Progetto per la realizzazione di impianto eolico denominato "Poggio alle Pancole" Comune di Lajatico (PI).  
Codice della procedura 7874 data di avvio 4-1-2022.

**Progetto per la realizzazione di un impianto eolico, denominato "Poggio alle Pancole", costituito da n. 7 aerogeneratori, per una potenza complessiva pari a 42 MW, e delle rispettive opere di connessione alla RTN, da realizzarsi nel Comune di Lajatico (PI). Cod procedura 7874**

**OSSERVAZIONI – ALLEGATO 3**

### **IMPORTANZA STORICO CULTURALEE PAESAGGISTICA DELLE VISTE DALLA ROCCA DI PIETRACASSIA**

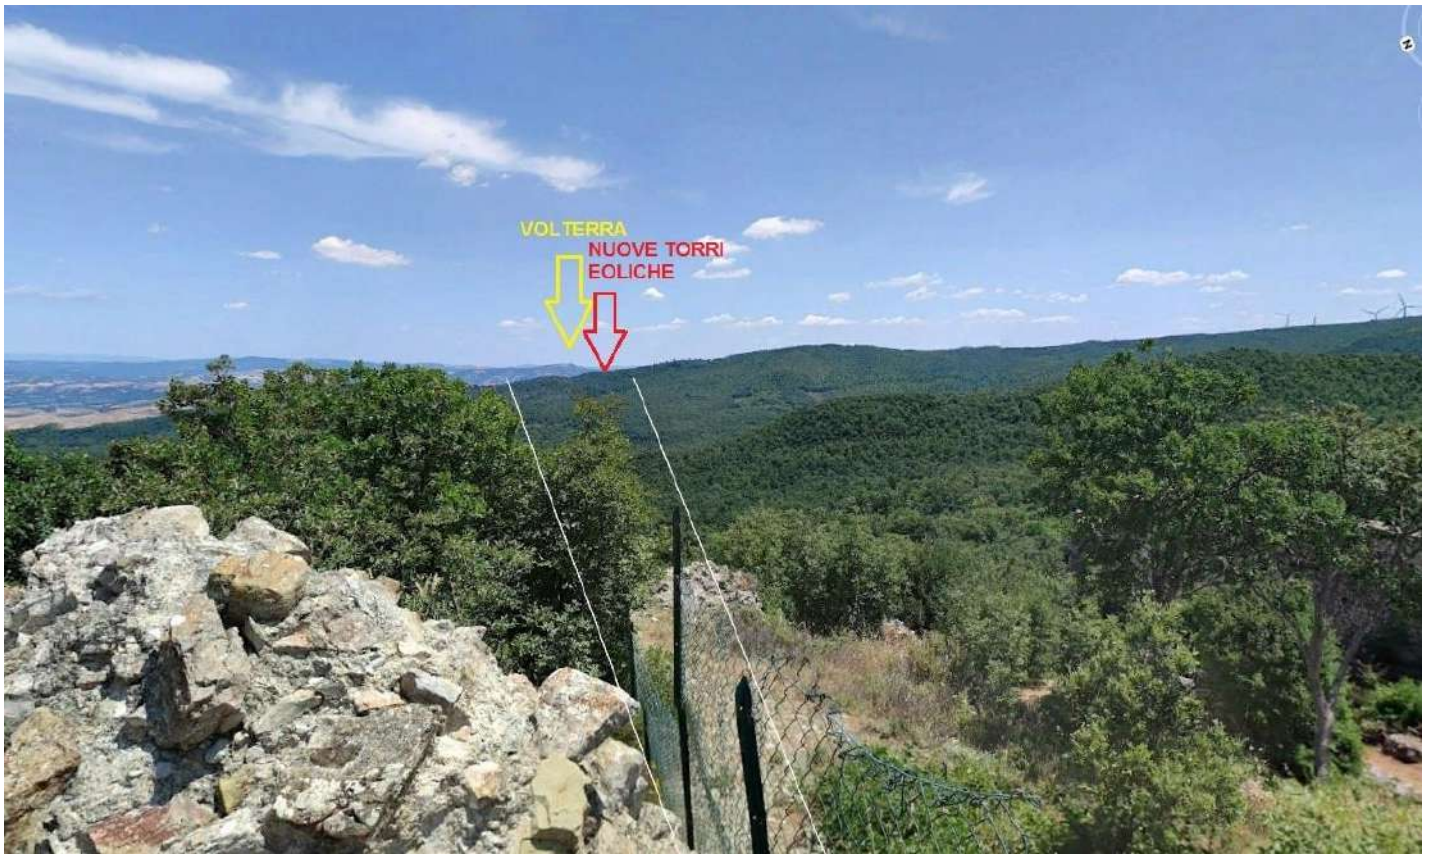
Il progetto del nuovo parco eolico invece è posto proprio lungo la direttrice Rocca di Pietracassia – Volterra, e le prime torri eoliche sono site ad una distanza molto ridotta dalla Rocca (meno di 2 chilometri). La realizzazione del Parco potrebbe perciò distruggere per sempre la più importante direttrice visiva storica che ancora possiamo apprezzare, con grave, insipiente e irreparabile danno al paesaggio, alla storia e alla cultura del territorio.

*Vista dalla Rocca di Pietracassia verso Volterra – il nuovo parco eolico andrebbe ad impattare proprio sulla direttrice, e posto a meno di 2 chilometri, impedirebbe la vista di Volterra dalla Rocca; il parco eolico esistente, visibile sulla destra, è posto tra 4 e 6 chilometri, ed è èarzialemente nascosto da un colle più alto.*

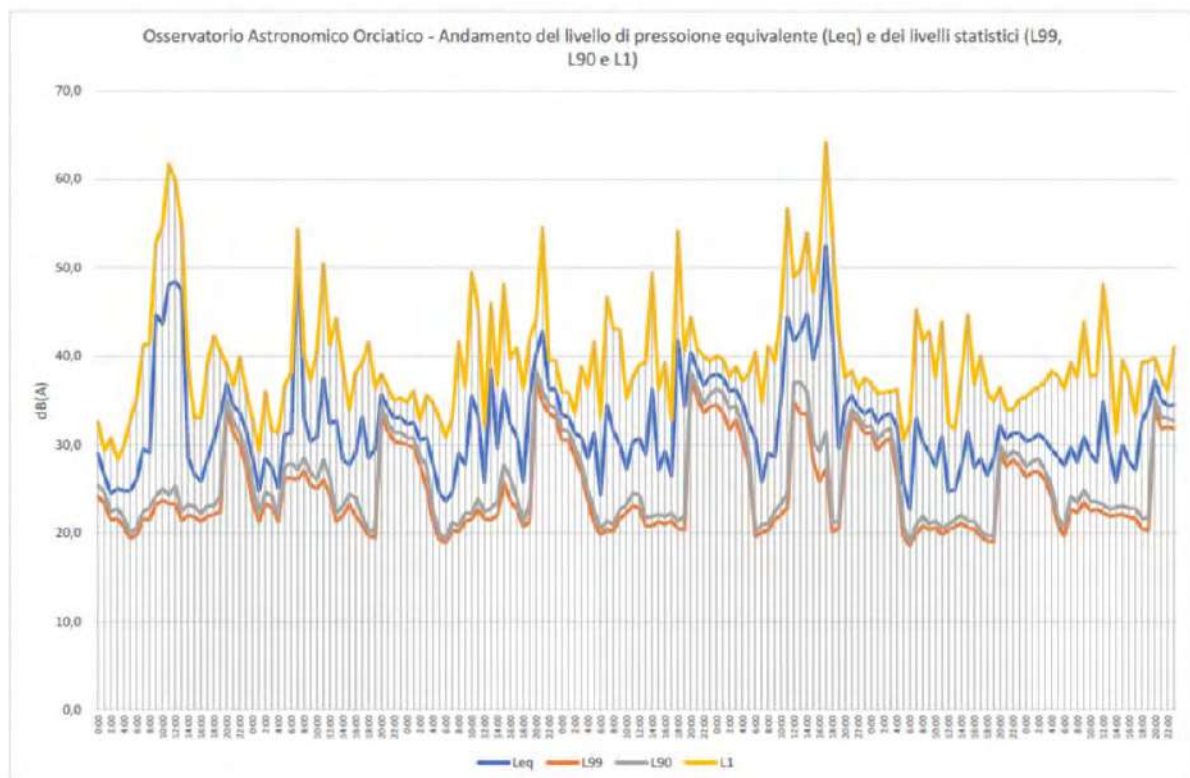
Se ne deduce che ipotizzando un abbattimento delle pareti inferiore a quello della valutazione e conforme alle stime riportate il criterio differenziale a finestre aperte si applica e SI SUPERA, sempre con riferimento ai bassi livelli di rumorosità registrati e che sono caratteristici della zona.

di pressione istantanea L1 si aggirano intorno ai 63 e 65 dB(A) o comunque superiori a 50 dB(A) e questo per periodi di 4 e 9 ore, quindi per buona parte della giornata.
